DETERMINAZIONE DEL DIRIGENTE SEZIONE AUTORIZZAZIONI AMBIENTALI 10 marzo 2022, n. 73
ID VIA 475 - Art. 27 bis del D.Lgs. 152/2006 e s.m.i. - Provvedimento Autorizzatorio Unico Regionale per un “Impianto di produzione di energia elettrica da fonte solare di potenza complessiva pari a 3000 KWp”, da realizzare nel Comune di Guagnano (LE) e San Pancrazio Salentino (BR).

Proponente: Sunnergy Group S.r.l.

Ottemperanza sentenza TAR Puglia Lecce Sez.II n.1859/2021.

(Ortofoto del 1994, Vigneto Esistente - Figura 3)

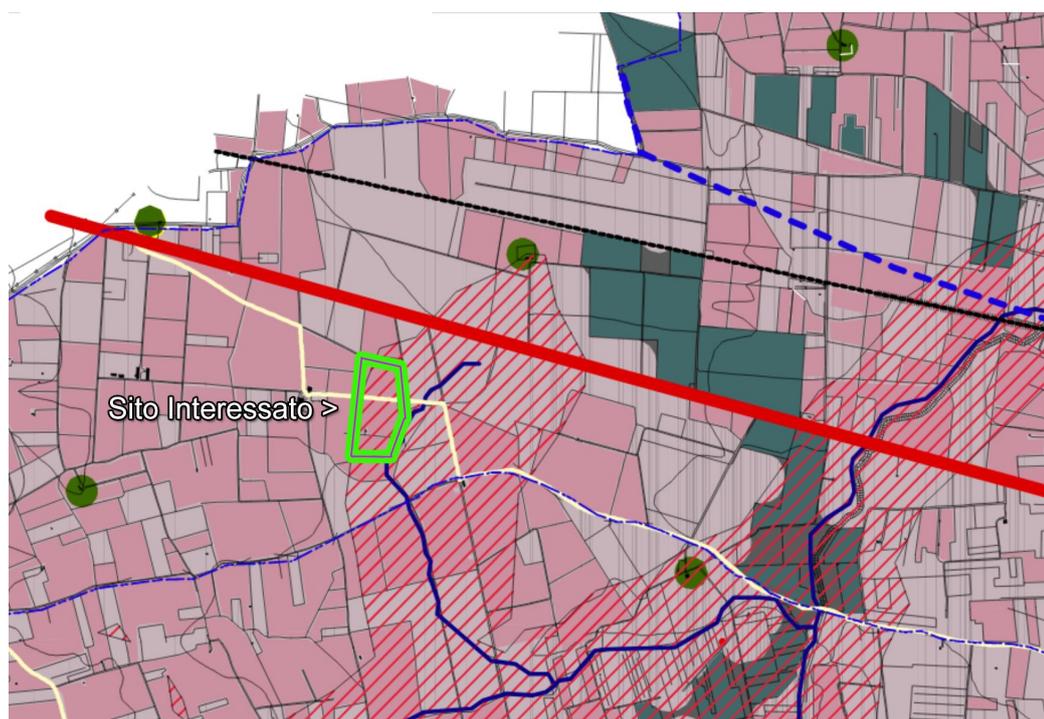
Attraverso l'osservazione delle Ortofoto (Figure 3,4 e 5), si è potuto constatare che la cultura prevalente negli anni per il sito interessato è stato il Vigneto, solo negli ultimi anni tale coltura di pregio è stata eradicata, per fare posto ad un comune seminativo.

Una verifica storica porta alla luce che già nel 2008 il sito è entrato in possesso di società che lavorano nel campo delle energie rinnovabili, e nelle varie cessioni seguenti, l'attuale proprietà catastalmente certificata "**Solar Service S.R.L.**" con sede a San Pancrazio Salentino **ha declassato nel 2016 i terreni interessati**, con una variazione catastale, **da Vigneto a Seminativo, la particella 94 e parte delle particelle 151 e 311 del foglio 16 di Guagnano (Le).**
